Service Bulletin

Title : Improvement of the Harness/container
Titre: amélioration des sacs/harnais biplaces

AERAZUR 2 rue Maurice Mallet 92130 Issy les Moulineaux Tél. 33 1 41 23 23 23 Fax 33 1 46 48 83 41	<h2>Service Bulletin</h2> <p>Title : Improvement of the Harness/container Titre: amélioration des sacs/harnais biplaces</p>	BS-25-63-34 Date: 31/07/2007 Page 5/8
--	--	---

Block 1	<u>Données d'application</u>	
a)	Applicabilité	: Sac/harnais : 740-1 (ATOM TANDEM) et MMS 740-2 fabriqués avant 2002 comme présenté en page 2.
b)	Raison	: Procédures de pliage mal appliquées et amélioration de la définition du rabat central.

Identification of the containers

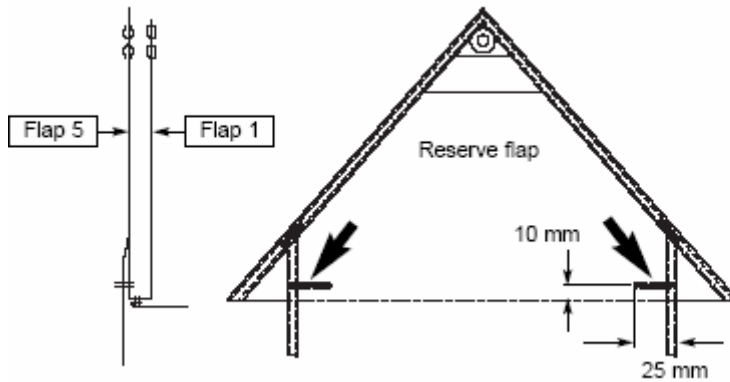
Please consider the orientation of the inner flap between the second and the last generation

Improvement:

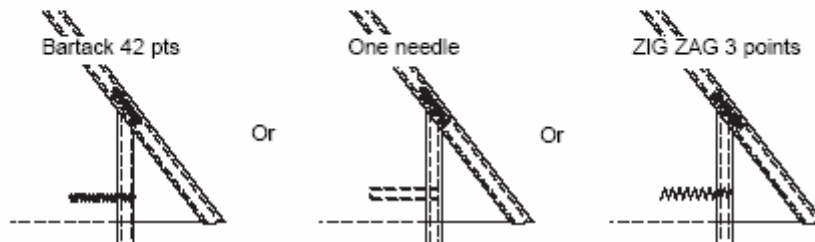
Make a stitching as like drawing upper.

Sewing machine: Bartack 42 pts / One needle / ZIG ZAG 3 points.
Thread: Polyamide 30/3 or size "E" nylon thread

Identification du sac/harnais

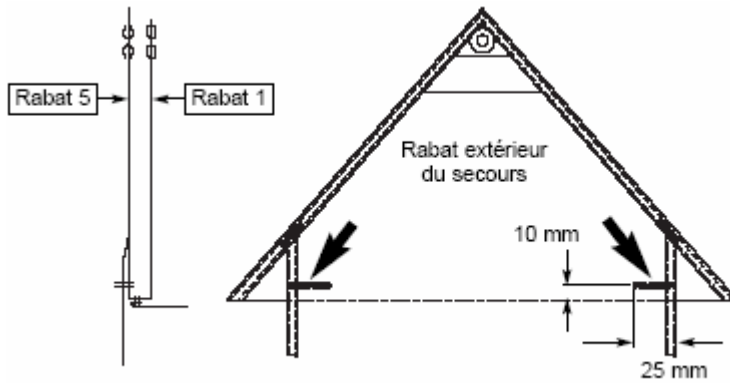
Attention à porter sur l'orientation du volet de protection entre la seconde et dernière génération.

Amélioration:

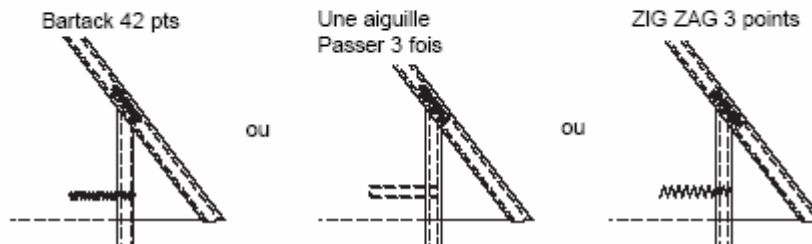
Effectuer la couture selon les dimensions mentionnées ci-dessus.

Machine à coudre: Bartack 42 pts / Une aiguille / ZIG ZAG 3 points.
Fil: Ployamide 30/3 ou Size "E"
